Regione Toscana

**CONFERENZA DI SERVIZI
(art. 14-ter della L. 241/1990, L.R. 40/2009)**

Riunione del 22/03/2022

Oggetto: PAUR ex D.Lgs. 152/2006 art. 27-bis e L.R. 10/2010 art. 73-bis, Progetto di impianto geotermico di tipo binario e potenza 9,999 MW con relative opere connesse, ubicato nel Comune di Abbadia San Salvatore (SI). Proponente: Sorgenia Le Cascinelle Srl.

**FOTO AEREA DELL'AREA DI PROGETTO INDIVIDUATA IN SECONDA IPOTESI NEL
PARERE DELLA SOPRINTENDENZA**

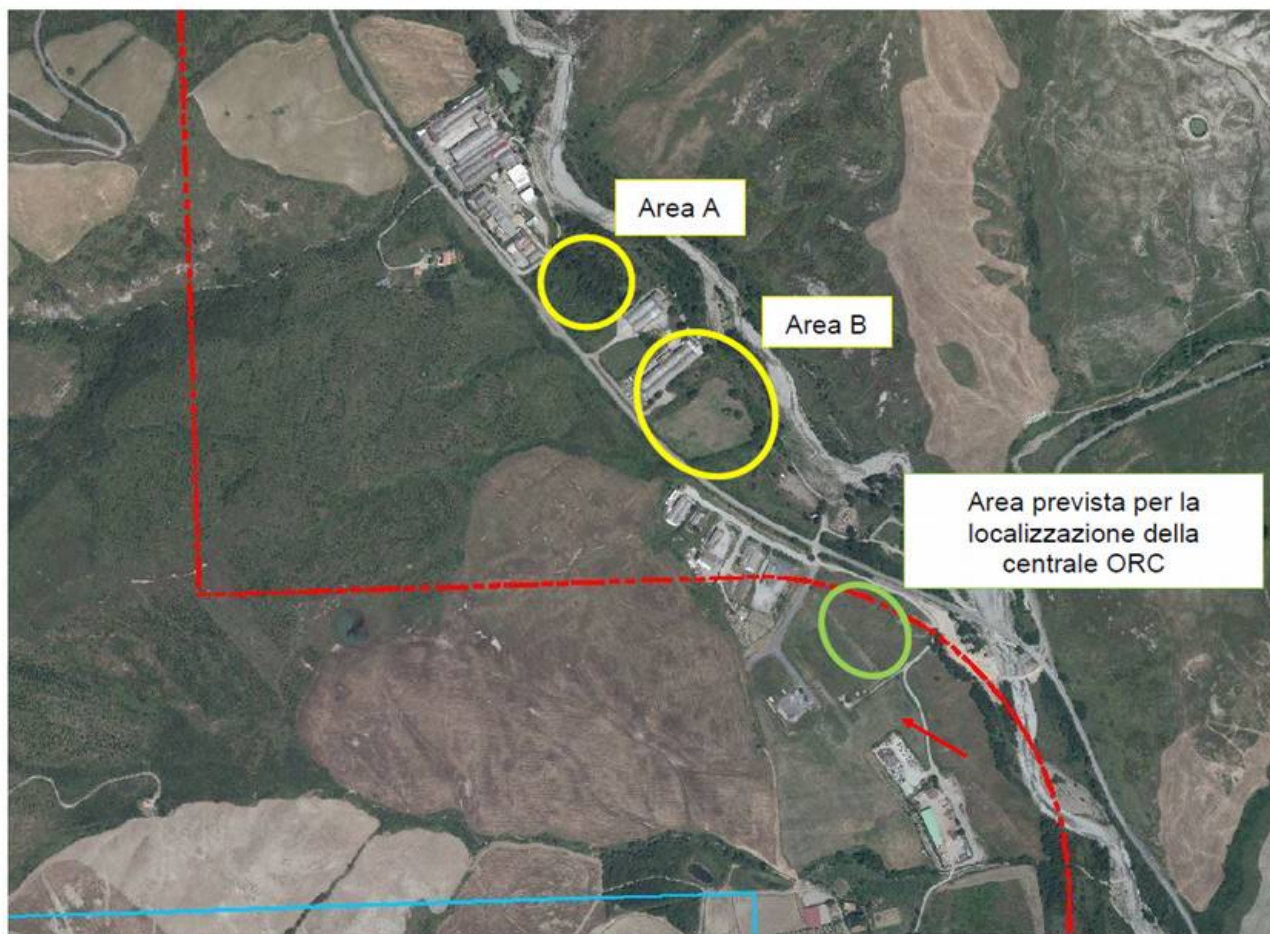
la Conferenza, esaminando una foto aerea proiettata dal proponente dell'area di progetto, cerca di capire dove siano collocate le alternative di localizzazione richieste dalla Soprintendenza, che vengono confermate dall'Arch. Bucci dopo aver sentito per conferma telefonicamente il Soprintendente; viene allegata al presente verbale la suddetta foto aerea con indicato con una freccia rossa l'area individuata in seconda ipotesi nel parere della Soprintendenza per lo spostamento della centrale (ALLEGATO 1);

il Comune sottolinea che per quanto riguarda gli strumenti urbanistici comunali vigenti, l'area suggerita in seconda ipotesi dalla Soprintendenza, è posta al di fuori dell'UTOE prevista per l'area industriale e in una zona che è di pertinenza ambientale, predisposta in fase di stesura del Regolamento Urbanistico al fine di prevedere una fascia di "verde" e di schermatura al fine di creare un filtro tra la strada SS Cassia e l'esistente zona industriale della Val di Paglia, mentre l'area proposta in prossimità degli insediamenti industriali "rottamatori" è inserita all'interno dello strumento urbanistico in zona E "aree agricole di frangia";

la Soprintendenza sottolinea che la conformità urbanistica non deve condizionare le valutazioni paesaggistiche, anche perché il piano comunale deve essere ancora conformato al PIT/PPR; la soluzione proposta è volta a mitigare l'impatto visivo anche del rottamatore;

Inoltre il proponente fa presente di non avere nella sua propria disponibilità l'area indicata dalla Soprintendenza più prossima al rottamatore, sottolinea che per valutare tale possibilità dovrebbe anche effettuare una nuova valutazione previsionale di impatto acustico avvicinandosi ad un recettore per verificare il rispetto dei limiti ed infine, rilevando che la superficie dell'area indicata come seconda ipotesi è inferiore a un ettaro, ritiene che non possano esserci comunque gli spazi necessari per l'installazione dell'impianto; evidenzia infine la presenza di un'infrastruttura tecnologica posta immediatamente a monte dell'area indicata dalla Soprintendenza, che impedisce la realizzazione della centrale in tale posizione;

il Comune conferma che a monte dell'area prevista per la localizzazione della centrale è presente anche un'attrezzatura tecnologica, con la quale probabilmente andrebbe a interferire un'eventuale traslazione del progetto;
